RUBELE, L.GE B.

**0742**

Descrizione prestazionale dell'intervento

Foto del rilievo

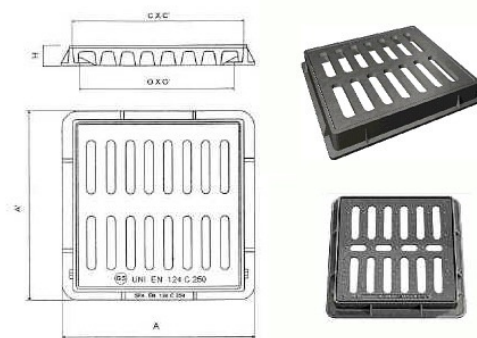
Criticità

Caditoia inadeguata

Tra il civico 38 ed il civico 36 tre caditoie scavate Bonelli pietra con fori eccessivamente larghi.

**Sostituzione** della caditoia con nuovo manufatto che verrà incassato e reso perfettamente complanare al pavimento. La caditoia non dovrà presentare fessure tali da costituire ostacolo o pericolo rispetto a ruote, tacchi o bastoni. I vuoti non potranno essere attraversati da sfere di diametro superiore ai 20 mm (preferibilmente non superiore a 15 mm); eventuali fessure parallele dovranno essere poste in senso ortogonale alla principale direzione di marcia.

Occorre fare una buona rasatura della finitura superficiale per evitare di creare altre criticità sulla pavimentazione per le persone con difficoltà motorie.

Materiale suggerito: **Pietra di Prun**
